P.R.U. IP_6 - OSPIZIO

Variante al PUA approvato dal Consiglio Comunale di Reggio Emilia con Delibera di C.C.
P.G. n. 18745/218 del 9/10/2006 Via Emilia Ospizio – Comune di Reggio Emilia

DOCUMENTAZIONE DI IMPATTO ACUSTICO (DMA) E VALUTAZIONE DI CLIMA ACUSTICO-INTEGRAZIONI

Figura 1 – Simulazione dello stato di fatto, periodo diurno

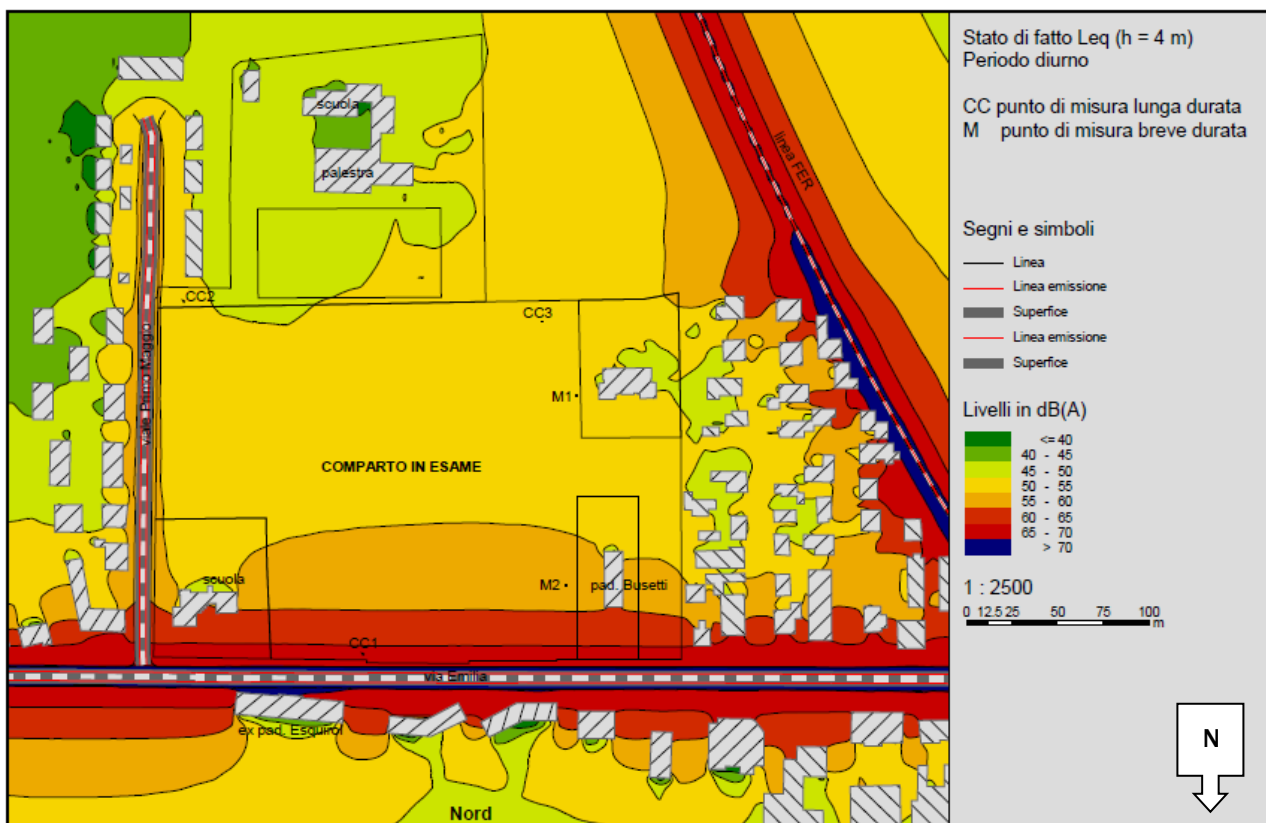
Si richiede di integrare la Relazione di Impatto Acustico: in particolare la Relazione attesta il rispetto della normativa a completa realizzazione degli edifici, quindi, in considerazione della presenza di un altro edificio sensibile (scuola materna "La Villetta"), rispetto al quale l'acustica è rispettata solo prevedendo la realizzazione dell'edificio destinato al terziario, si richiede di definire quali opere si intendano realizzare nella fase intermedia per il rispetto della normativa.

Lo stato attuale mostra come presso il ricettore scolastico il livello ambientale è determinato prevalentemente dal contributo del traffico stradale sulla via Emilia.

Si osserva un superamento, consistente sul lato strada mentre sul lato Ovest la situazione migliora di poco anche se i livelli sono sempre vicini a 60 dBA.

Il livello residuo sul confine confine ovest del ricettore si attesta sui 57.9 dBA, presso la facciata ovest al piano terra è di 57.7 dBA mentre al primo piano è di 58.8 dBA.
